第6章 DPR の概略設計レビュー

本調査では、CPRR 建設事業に対して円借款を供与する妥当性を確認するため、詳細事業計画 (DPR) で検討された既存設計に対するレビューを行う。

図 6.2.2 ランプ(出入口)での交錯

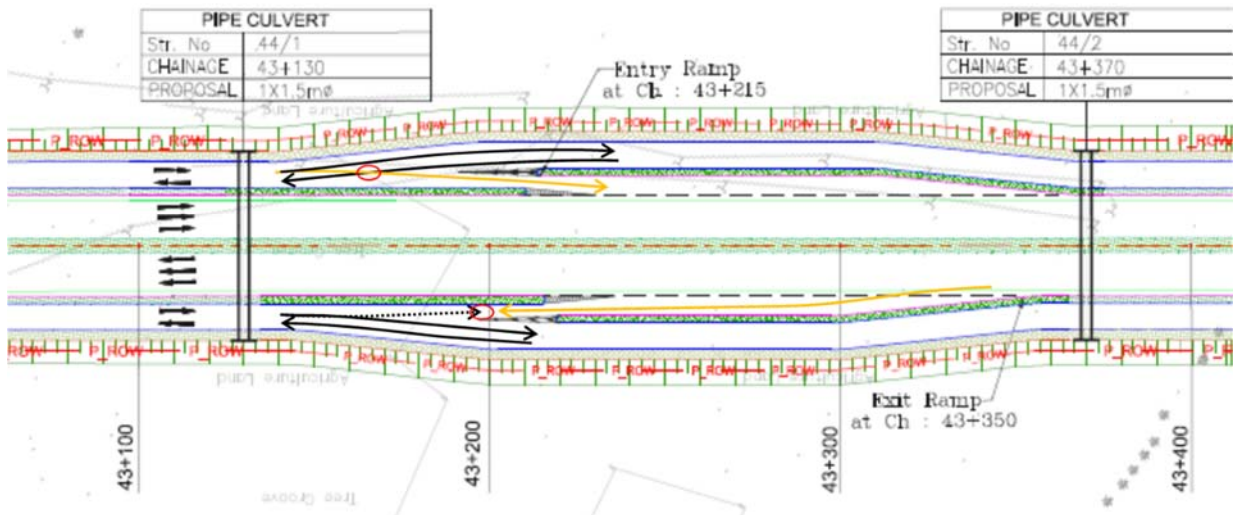
DPR 設計では 2 車線の対面通行のサービス道路が本線の両側に設置され、本線とサービス道路は一般部では分離帯により仕切られ、ランプ(出入口)で出入りする構造が提案されている。しかしながら、この構造においては、入口(Entry Ramp)でサービス道路の対向車と交差してからランプに進入する必要があり、また出口(Exit Ramp)においてはサービス道路からの誤進入、正面衝突を招く危険がある。このため、少なくとも出入口付近ではサービス道路は一方通行の運用とすべきである。

図 6.2.5 JCT-1 推奨図(平面図・縦断図)

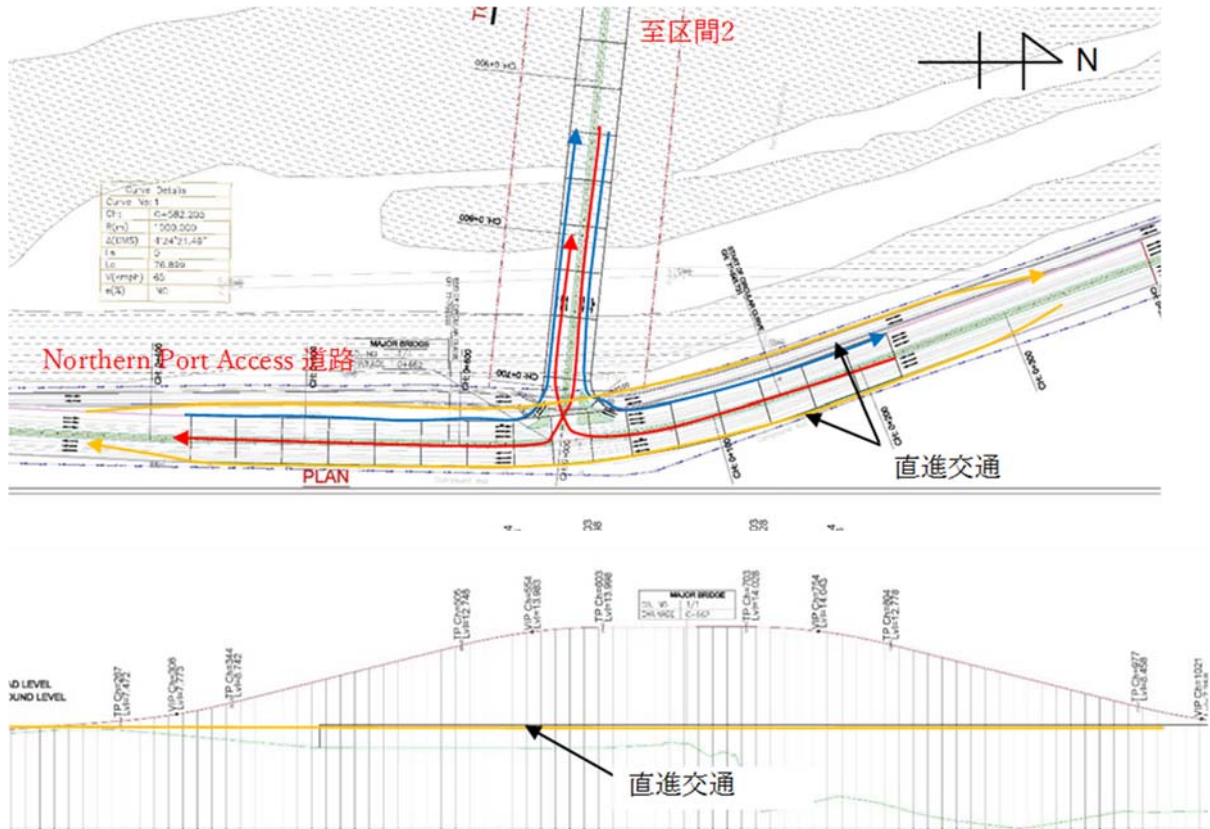
交差点の容量を増加させるため、直進(南⇄北方向)を地上部に下し、交差点は左折(南→西、西→北)および右折(西→南、北→西)専用とする。このため信号は2現示となり、交差点の容量が増加する。現設計の改善案を図 6.2.5 に示す。

図 6.2.8 JCT-2 推奨図(平面図)

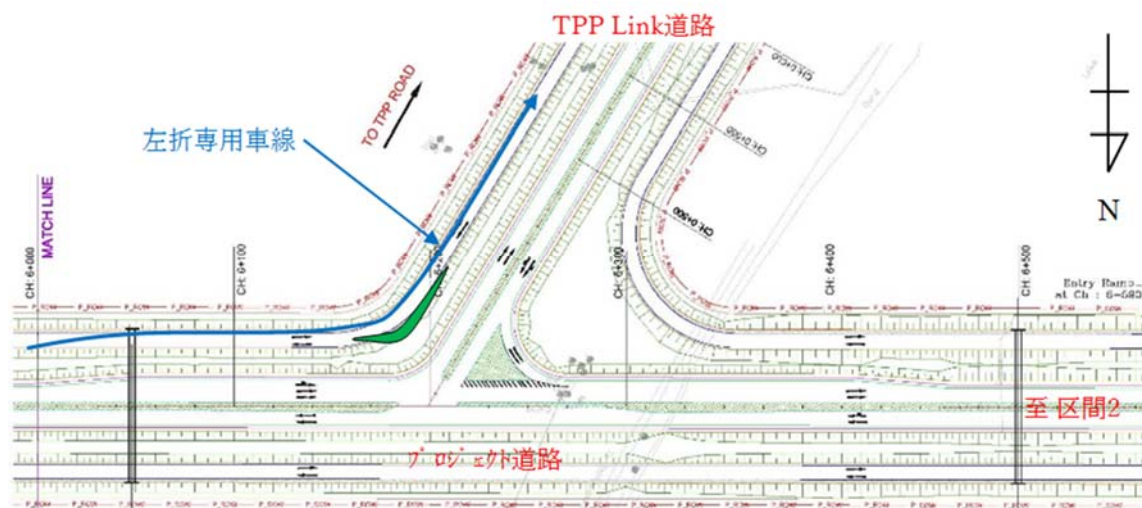
交差点の容量を増加させるため、左折(東→南)を左折専用車線方式(左折フリー)に変更する。将来交通量がさらに増加する場合、交通量が多い方向をフライオーバー方式に変更し、平面交差点の容量を増加させることも考えられる。これにより、交通容量ばかりでなく安全性も向上する。現設計の改善案を図 6.2.8 に示す。

図 6.2.11 JCT-3 推奨図(平面図)

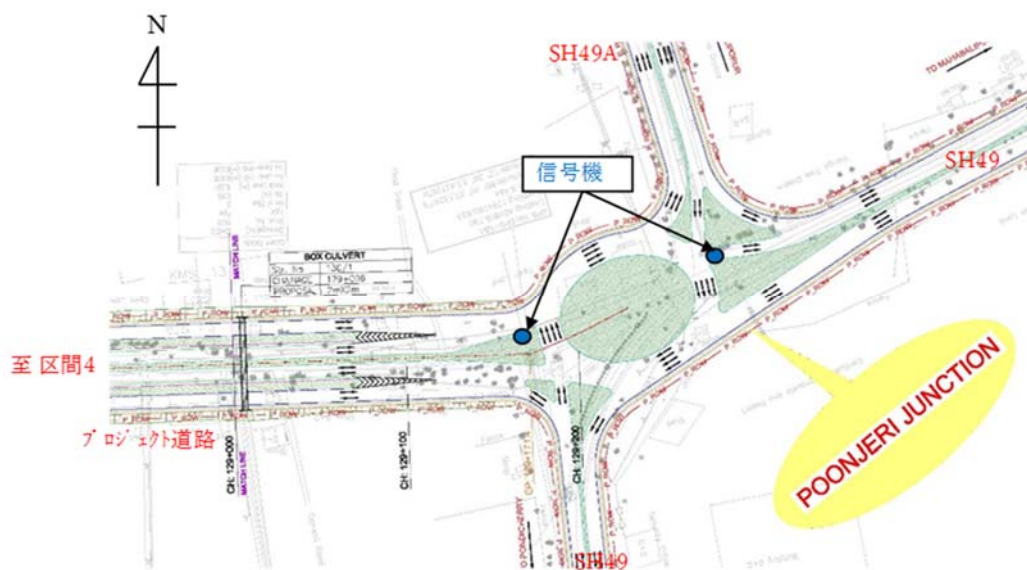
安全性を高めるため、交差部の手前に信号機の設置が必要である。現設計の改善案を図 6.2.11 に示す。

図 6.2.14 IS-1 推奨図(平面図、縦断図)

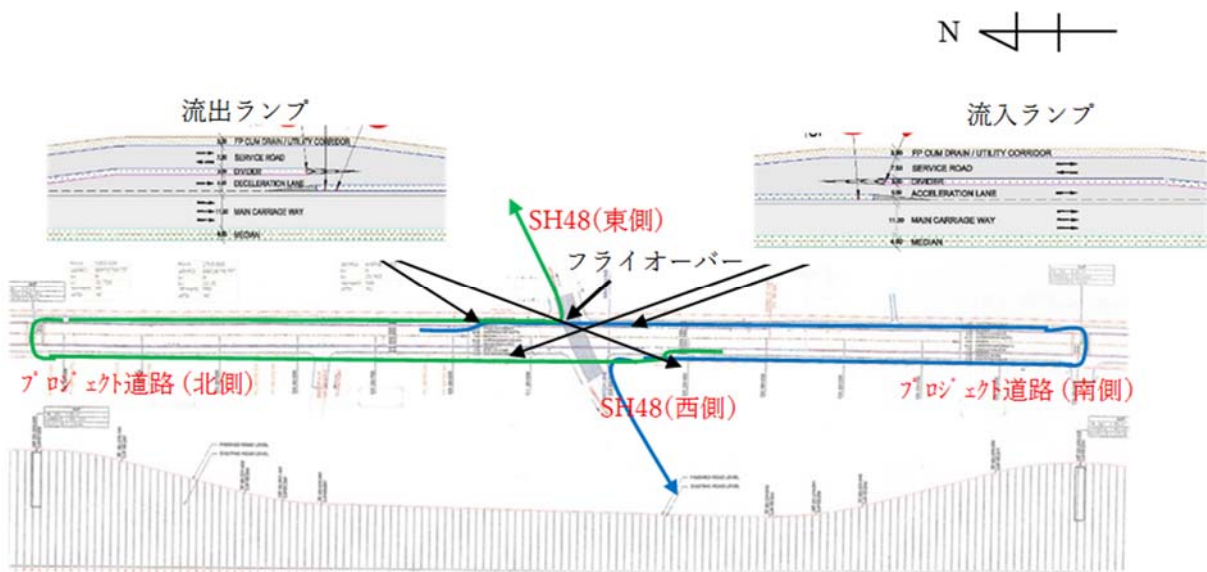
周辺には自動車関連の工場が多く将来交通量の増加が予想され、本交差部で渋滞が懸念される。よって、プロジェクト道路と SH-48 を直接接続するインターチェンジの設置が好ましい。設置位置は交差部が好ましいが、困難な場合は SH48 に平行する道路に接続することも考えられる。その場合も含め、交通容量ばかりでなく安全性向上のため、プロジェクト道路とサービス道路の出入り部には加減速車線を設置するのが好ましい。歩道端から ROW までの 3m の残地も利用できる。現設計の改善案を図 6.2.14 に示す。

図 6.3.5 IC-1 推奨図

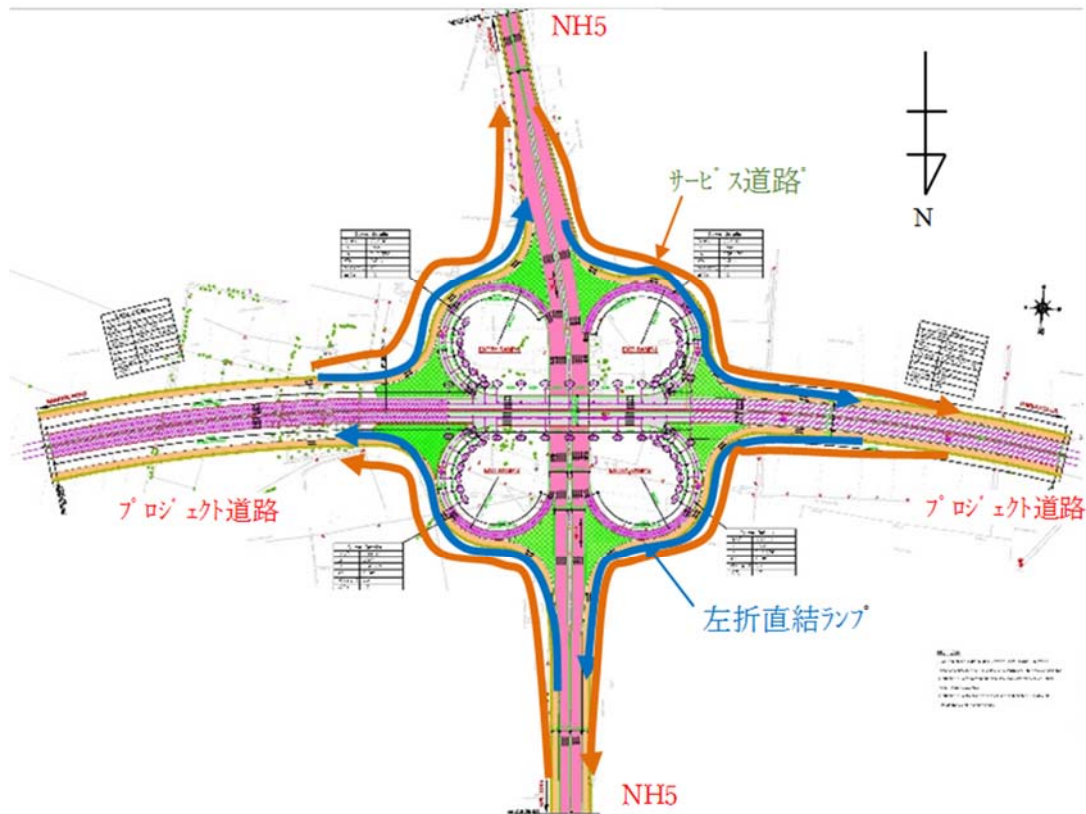
曲線(R=70m:片勾配 e=4%)と直線の間には緩和曲線を挿入するのが好ましい。

以上の改善の改善の推奨案を図 6.3.5 に示す。

図 6.3.8 IC-2 推奨図

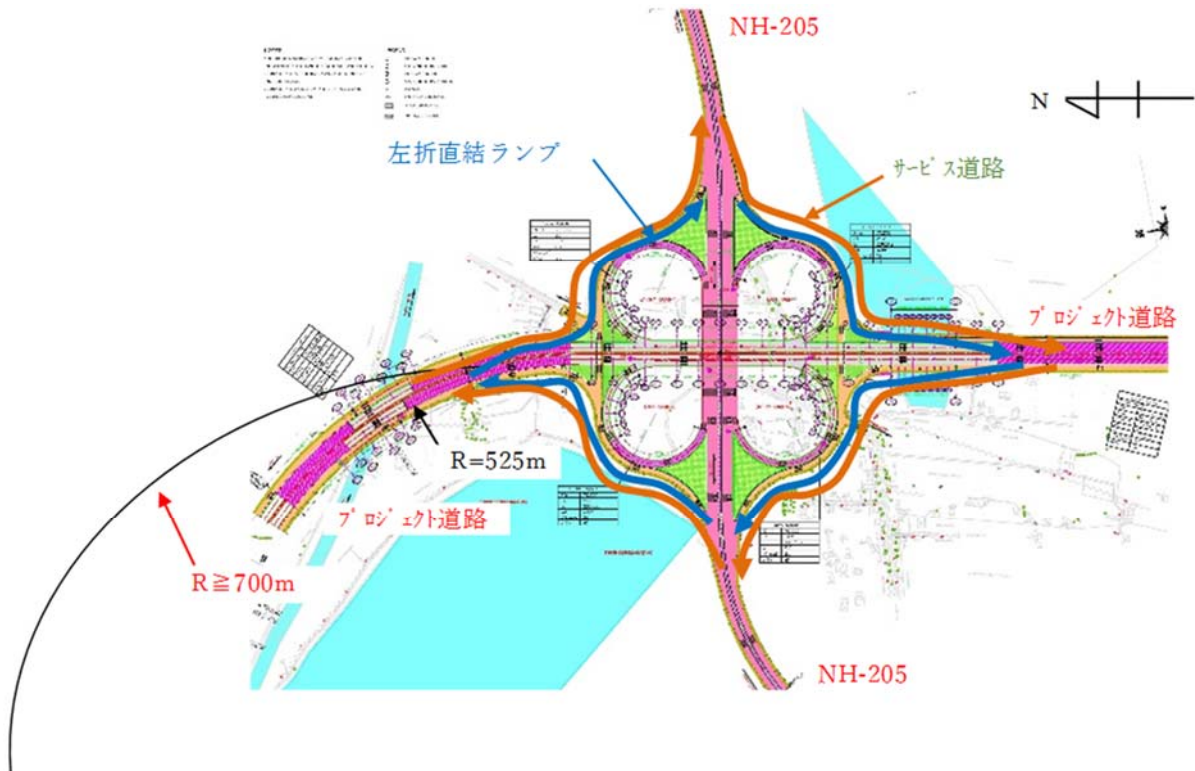
安全性を高めるため、本線設計速度 80km/h に対応するインターチェンジのランプターミナル付近の最小平面曲線半径 R=700m(日本の道路構造令のインターチェンジ基準:本線の設計速度 80km/h の場合の特別の場合)以上の適用を推奨する。

上記の改善の提案を図 6.3.8 に示す。

図 6.3.11 IC-3 推奨図

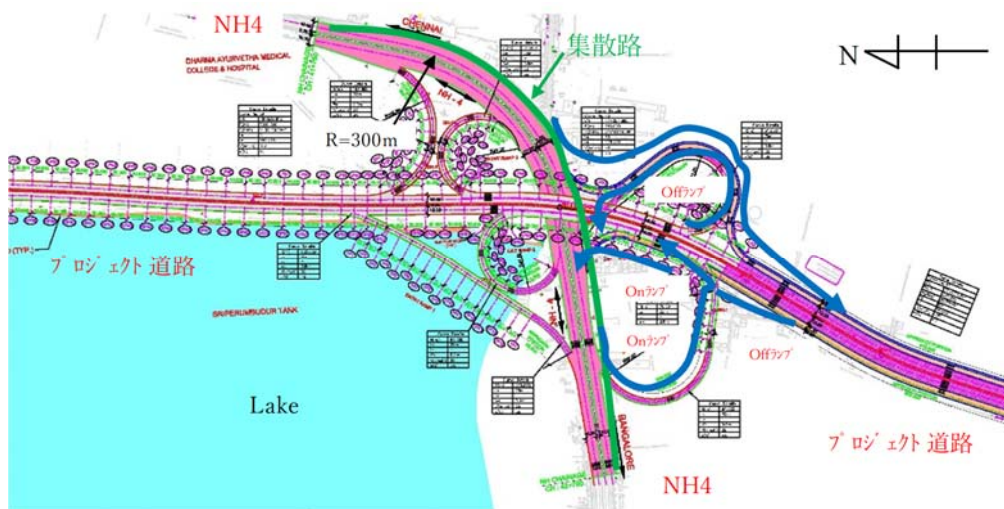
IRC:92-1985 のランプターミナルの基準に従い、加速車線(平行式)および減速車線(直接式)の設置を推奨する。

図 6.4.3 MJB101 起点側の鉄道計画案

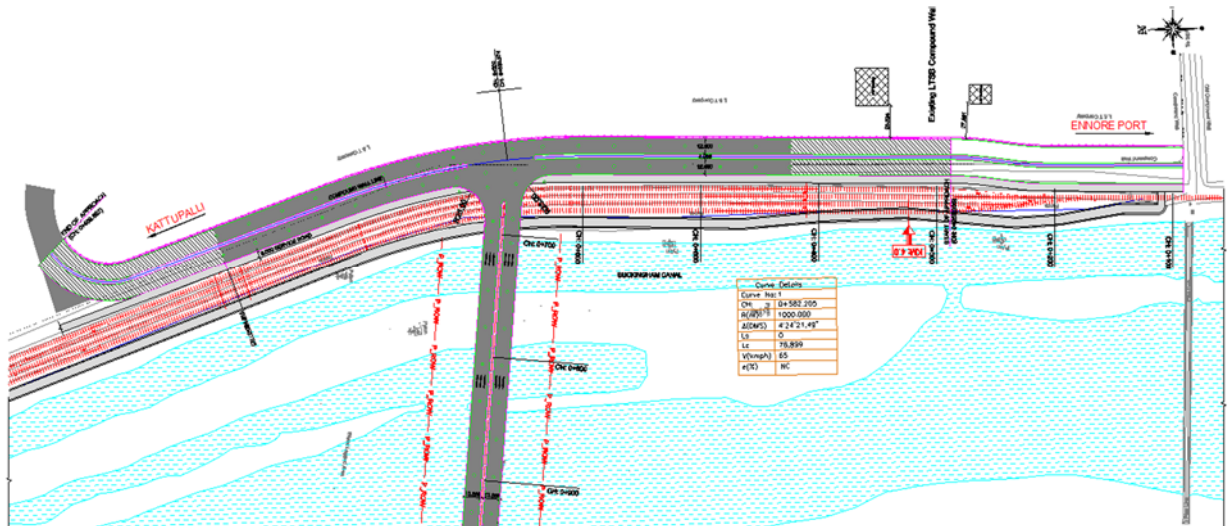
あわせて、MJB101 は将来的に南北に鉄道が計画されているとの情報を HMPD より受けているが、現時点では本計画の詳細は不明であり、レビュー実施時に受領している DPR においても MJB101 に対する鉄道計画は考慮されていない。

詳細設計においては、鉄道計画の具体を踏まえて、MJB101 の橋梁計画に反映する必要がある(クリアランスの確保、施工制約条件を踏まえた橋種の精査、支間長割 等)。また、橋梁計画・設計への反映には、鉄道公社との協議・確認が必須である。

図 6.4.5 橋梁断面図(MJB101)

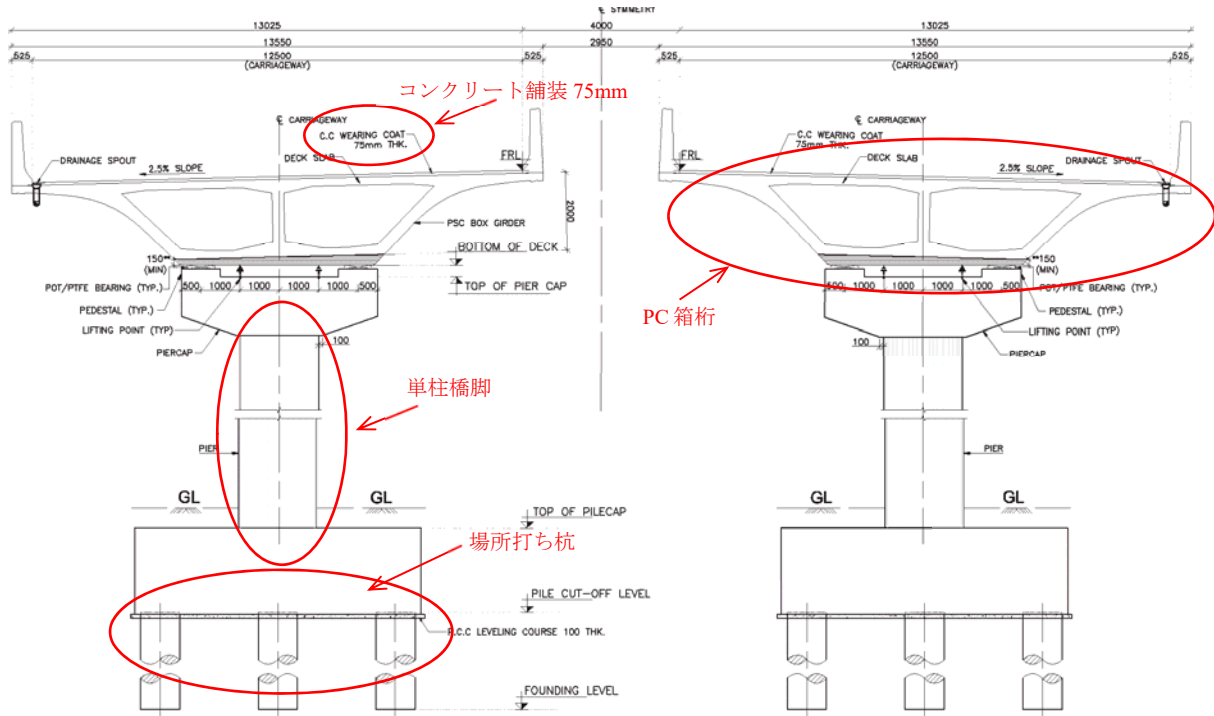
橋梁の舗装は、DPR においてコンクリート舗装で計画されている。主として現地施工における材料調達の観点からの採用と思われるが、外環状道路でもアスファルト舗装が採用されており、前後の土工区間はアスファルト舗装で計画されている。なお、施工済みの区間4終点の橋梁はコンクリート舗装を採用しており、整合性等にも考慮したうえ、本舗装構造を詳細設計で確認すること。

図 6.4.8 MJB の端部下部工の変更箇所例

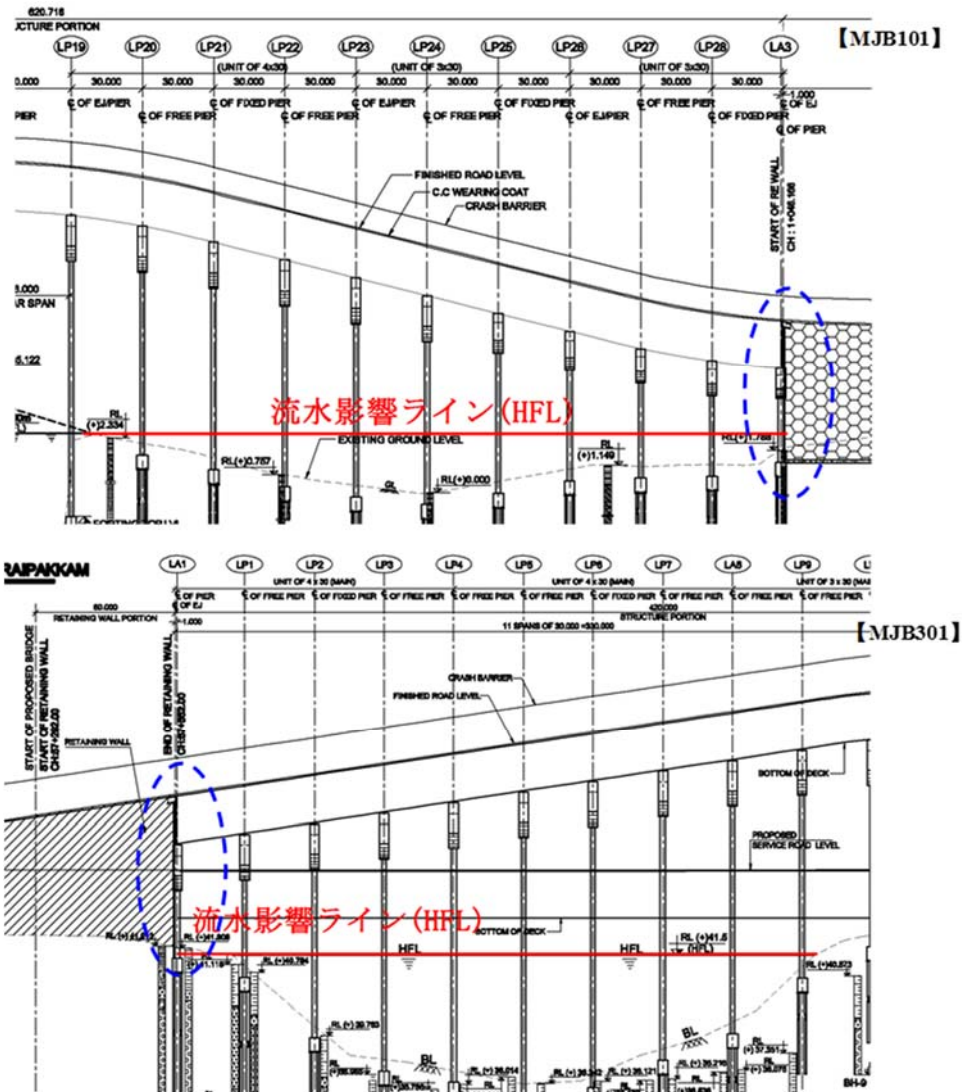
ここで、端部下部工について橋脚から橋台へ変更することによる工費影響の目安を以下に示す。橋脚を橋台とすることで、下部工背面での補強土壁面は不要となるが、下部工躯体のコンクリート体積及び基礎工規模が増加する傾向となる。詳細設計時において、本内容に関する計画・設計の実施を提案する。

図 6.4.9 Drawing の誤記

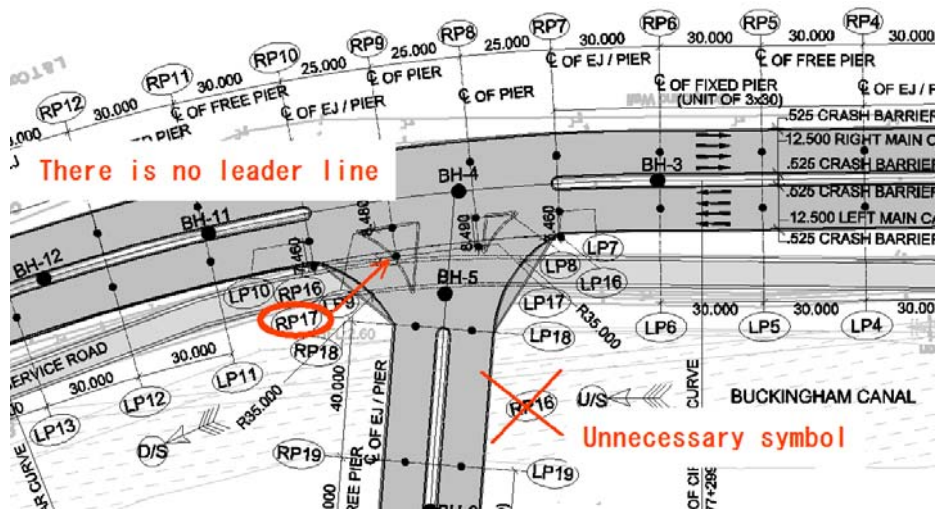
Drawing(14518/E/MJB101/DD001(SH-1 OF 3)内に下記の記載ミスがあるため、修正を提案する。

- RP16 の重複、不要な記載。
- RP17 の位置が不明(引出線の欠落)。

図 6.4.10 Plan&Profile の誤記

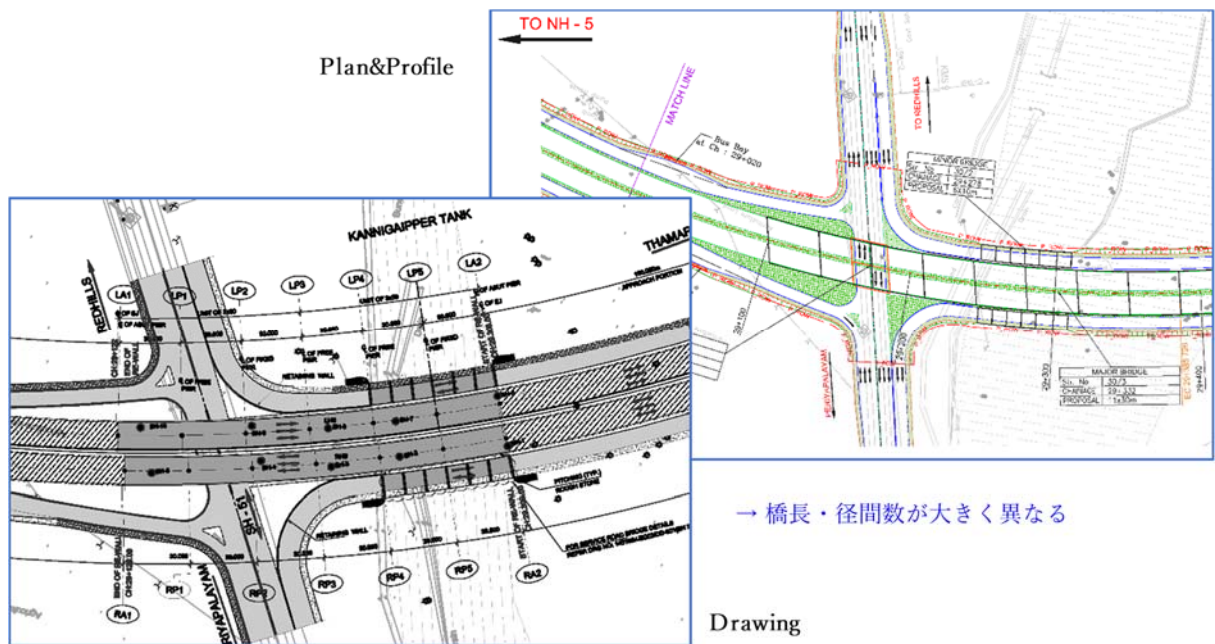
MJB202(Str.30/3)の橋梁形式について、Plan&Profile と Drawing が大きく異なっている。地形状況を踏まえると、Drawing の内容で、Plan&Profile への内容更新ミスと考えられる。よって、修正を提案する。

図 6.4.12 橋梁断面図(MNB101)

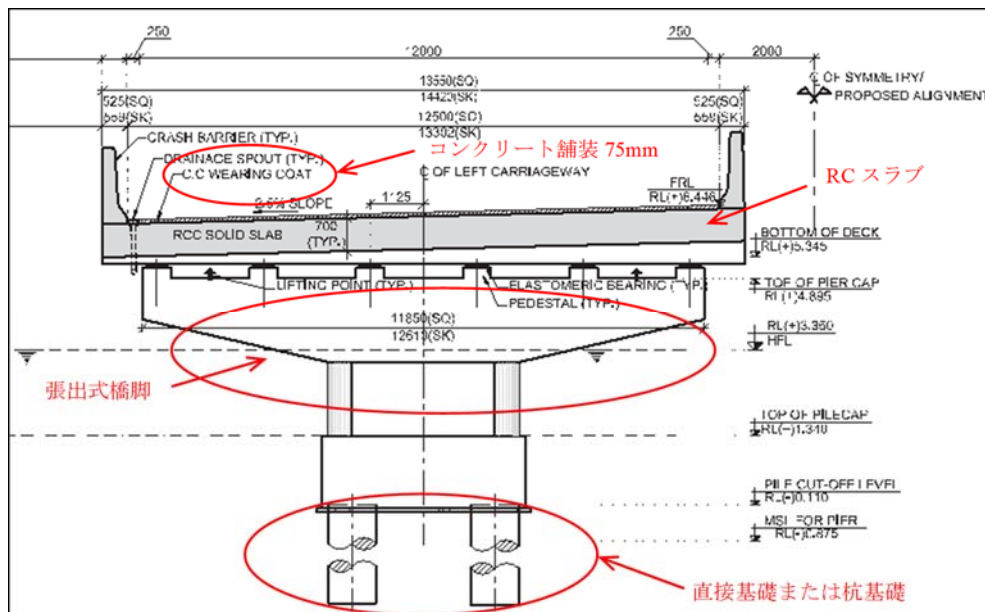
橋梁の舗装は、DPR においてコンクリート舗装で計画されている。主として現地施工における材料調達の観点からの採用と思われるが、外環状道路でもアスファルト舗装が採用されており、前後の土工区間はアスファルト舗装で計画されている。なお、施工済みの区間4の終点付近の橋梁はコンクリート舗装を採用しており、整合性等にも考慮したうえ、本舗装構造を詳細設計で確認すること。

図 6.4.13 河川内橋脚数が多い橋梁例(MNB501) ※橋長 L=50m, 支間 5@10m

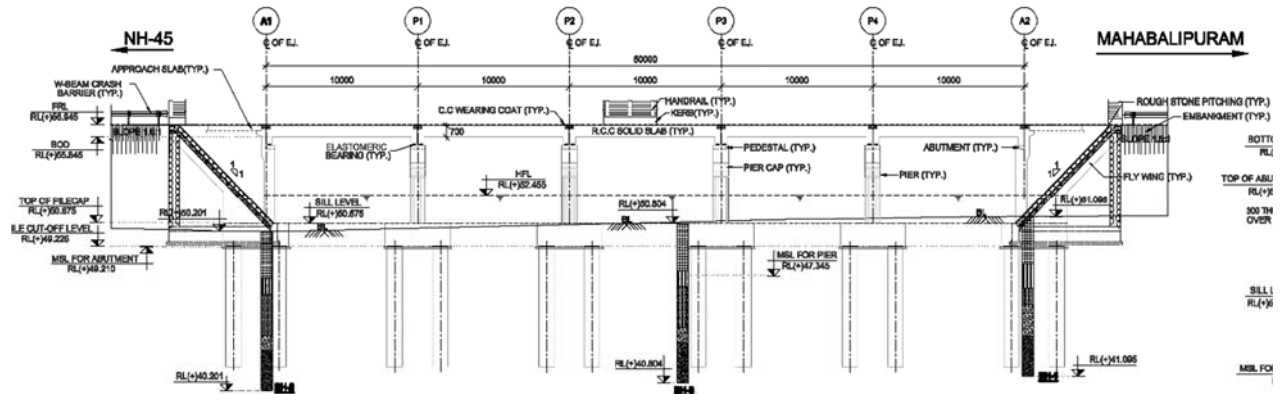
前述のとおり、MNB の多くで支間長が最小スパンの 10m に設定されている。DPR では最小スパンと経済的な RC 床版橋での計画を基本とし、詳細設計時に形式検討を含めた橋梁計画の精度向上を図る方針であると認識しているが、下記の内容は詳細設計時に確実に検討・確認することを提案する。

- 支間長を大きくし、橋脚数を減らすことで経済性向上を図る検討の実施。
- 河川内の橋脚を減らすことでの流下能力、施工性向上を図る検討の実施。
- 河川管理者との橋梁計画内容の確認協議の実施。
